1.1	CONCEPTO TÉCNICO No. CT:	6077
1.2	SUBDIRECCIÓN:	TÉCNICA Y DE GESTIÓN
1.3	COORDINACIÓN:	INVESTIGACIÓN Y DESARROLLO
1.4	REFERENCIA CRUZADA RADICADO FOPAE:	2011ER919
1.5	RESPUESTA OFICIAL No. RO:	46011

2.1	SOLICITANTE:	ARQ. ADRIANA LOPEZ MONCAYO CURADURÍA URBANA No.3
2.2	PROYECTO:	MANZANA 10 URBANIZACIÓN RESERVA DE MADELENA
2.3	LOCALIDAD:	19 CIUDAD BOLIVAR
2.4	UPZ:	65 ARBORIZADORA
2.5	BARRIO O SECTOR CATASTRAL:	ATLANTA
2.6	DIRECCIÓN:	CALLE 59C SUR No. 51 – 70 MANZANA 10
2.7	CHIP:	AAA0209RSXR
2.8	AREA APROX. DEL LOTE	13.336 m^2
2.9	FECHA DE EMISIÓN:	14 DE FEBRERO DE 2011
2.10	EJECUTOR DEL ESTUDIO:	JEOPROBE LTDA.

El presente concepto técnico corresponde a la **primera revisión** realizada por el Fondo de Prevención y Atención de Emergencias, del informe "Asesoría geotécnica y sismológica para la evaluación de la amenaza sísmica del proyecto Reserva de Madelena Manzana 10" elaborado por el Ing. Jorge Alberto Rodríguez. Este estudio fue radicado el 26 de Enero de 2011 mediante oficio 2011ER919, por la Arq. Adriana López de la Curaduría Urbana No. 3 en cumplimiento a lo estipulado en el Decreto 193 de 2006.

Figura 1. Localización del Proyecto "Manzana 10 Urbanización Reserva de Madelena"

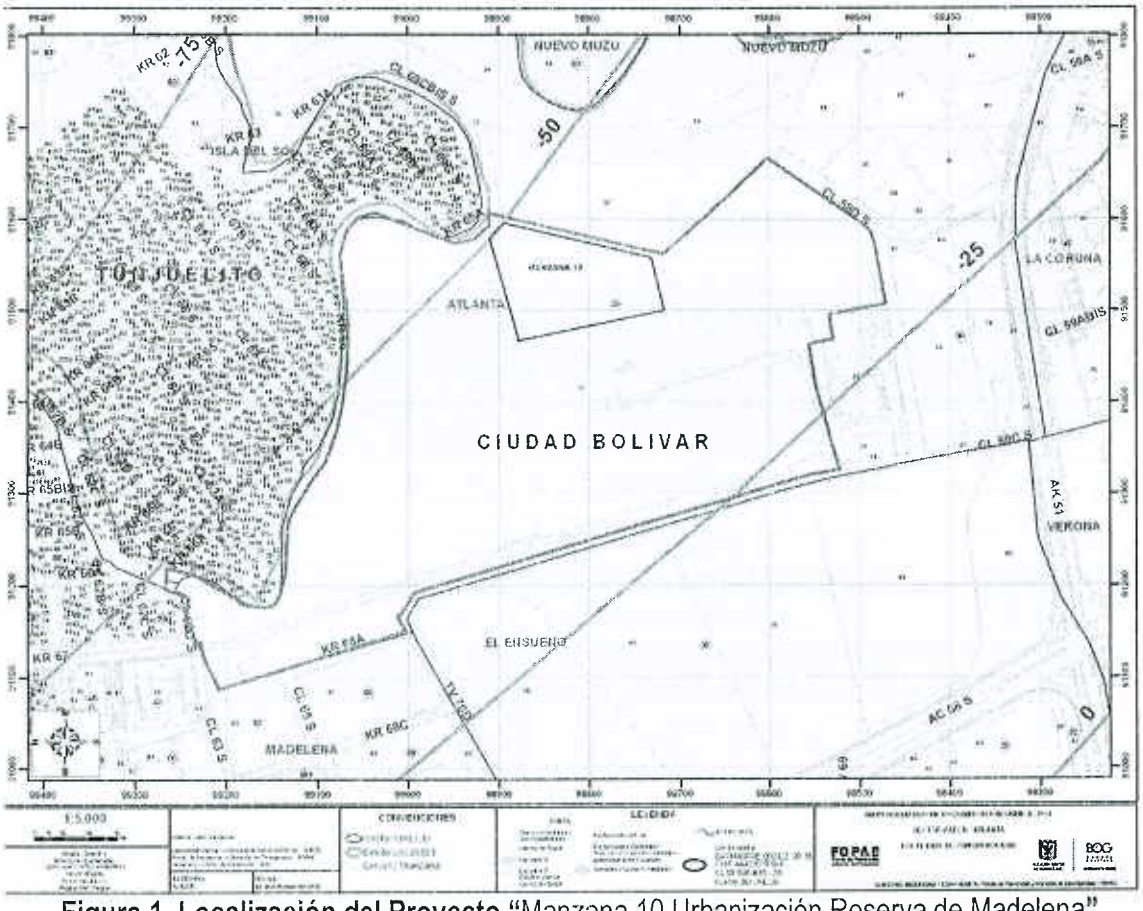
De acuerdo al numeral 1.1 del informe, el proyecto se encuentra localizado en la transición de las Zonas 1 - Cerros Orientales y 5A - Terrazas y Conos Orientales de la microzonificación sísmica de la ciudad, lo cual es consistente con la localización presentada en la Figura 1 del presente concepto.

El estudio CUMPLE con este requerimiento.

Figura 2. Espectro de diseño recomendado para el Proyecto Proyecto Manzana 10 Urbanización Reserva de Madelena.

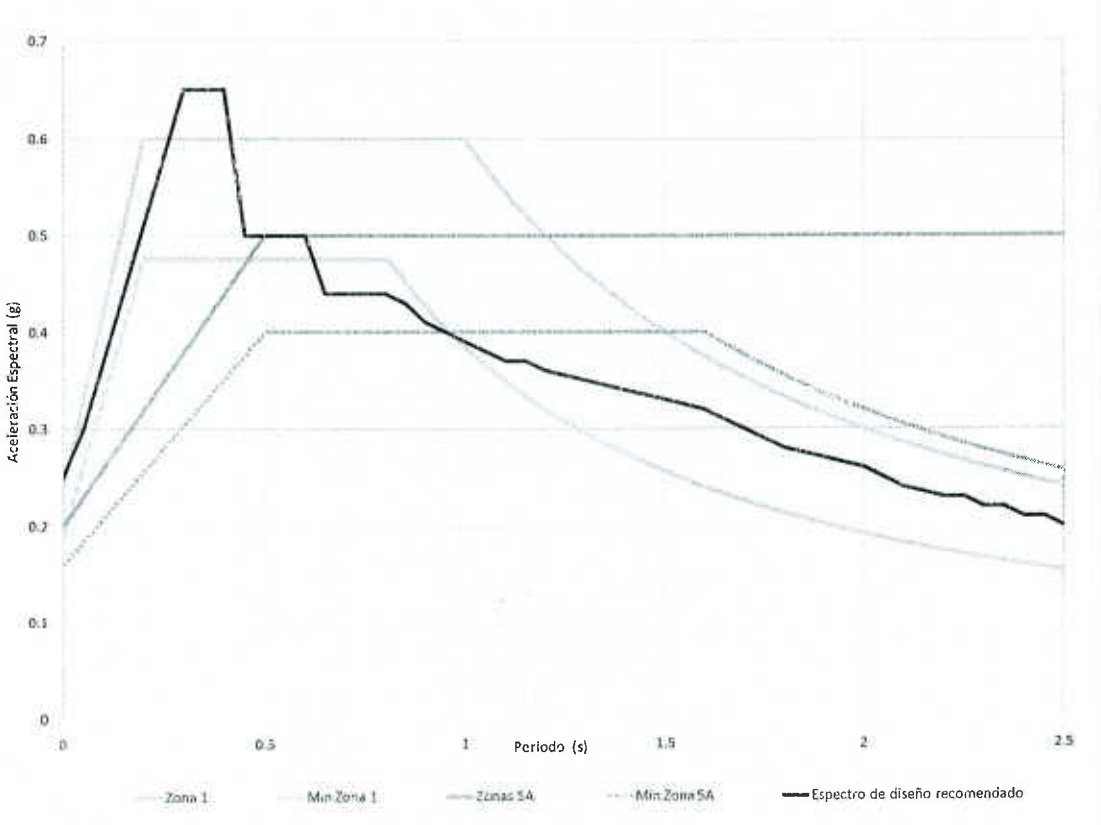
Con base en los resultados de la modelación el consultor se reclasifica a la zona de transición entre 1 y 5 y recomienda utilizar como espectro de diseño el mostrado en la Figura 28 y en la tabla 5 del informe, el cual se presenta en la Figura 2 del presente concepto.

El espectro propuesto inicia en 0.26 g en 0.01 segundos y asciende hasta un valor de Sa de 0.65 g en 0.30 segundos, luego continua una meseta hasta un período de 0.40 segundos, posteriormente desciende hasta un valor de Sa de 0.5 g para un período de 0.45 segundos; sigue con una meseta hasta un período de 0.6 segundos; desciende hasta un valor de Sa de 0.44 g para un período de 0.65 segundos; continua con una meseta hasta un período de 0.8 segundos y por último desciende hasta un valor de Sa de 0.2 g para un período de 2.5 segundos.

El estudio CUMPLE con este requerimiento.
